電源開発株式会社
大間原子力発電所

津波の検討

—津波来襲時の補機冷却系ピットの水位変動—

平成17年1月
原子力発電安全審査課

図-2 原子炉補機冷却海水ポンプ等の設置標高

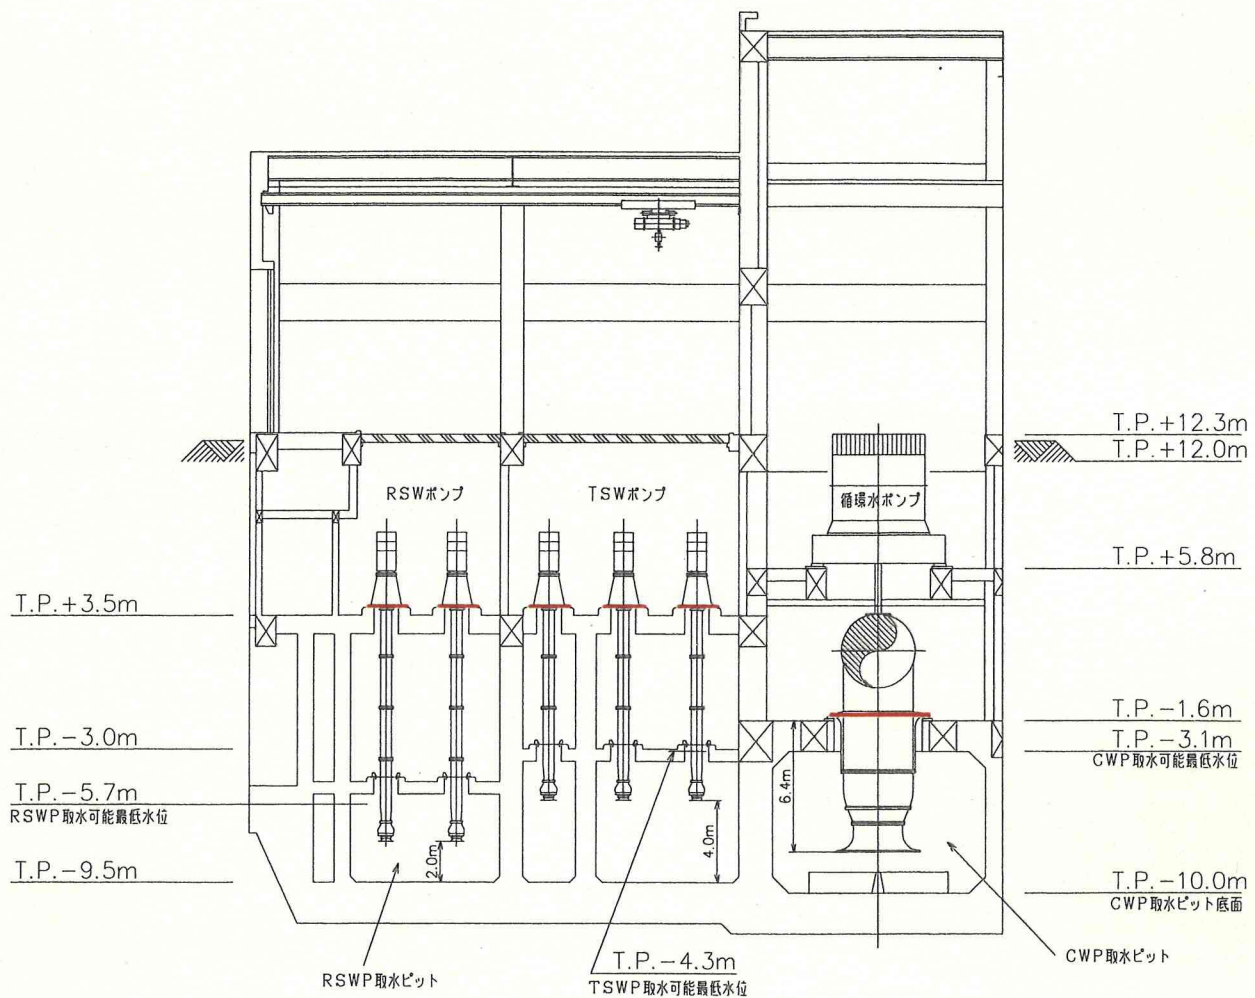
また、各海水ポンプの設置標高及び取水可能最低水位を図-2 に示す。各海水ポンプの取水可能最低水位は、CWP が T.P. -3.1m, RSWP が T.P. -5.7m, TSWP が T.P. -4.3m であるとしている。

さらに、図-2 に示すように、RSWP 等の各取水ポンプは建屋内に設置されており、各取水ピット上の海水ポンプが貫通するこれらの床には、水圧に十分耐えることのできるようにシール等を施し、建屋内への海水の漏出を防止する設計とするとしている。

図-5 RSWP ピット室における最低水位

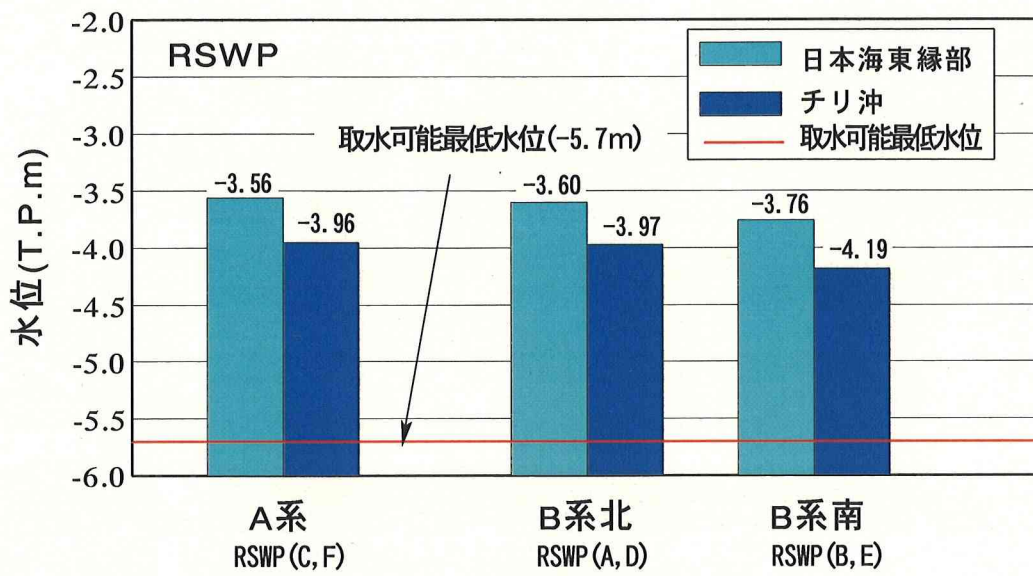
チリ沖の想定津波及び日本海東縁部の想定津波を対象とした RSWP 各ピット室の最低水位を図-5 に示す。また、チリ沖の想定津波の検討における RSWP ピット室の水位低下量が最大となるケースの水位変動を図-6 に、同様に日本海東縁部の想定津波の水位変動を図-7 に示す。

以上の検討の結果、RSWP ピット室の最低水位はチリ沖の想定津波のケースで発生し、B系水路の RSWP (B,E) において T.P. -4.2m 程度であるとしている。一方、RSWP の取水可能最低水位は T.P. -5.7m であることから、津波により水位が低下した場合でも、RSWP の取水は可能であると評価している。

以上のことから、申請者が実施した津波来襲時の RSWP ピット室の水
位変動の検討結果は、妥当なものと判断した。
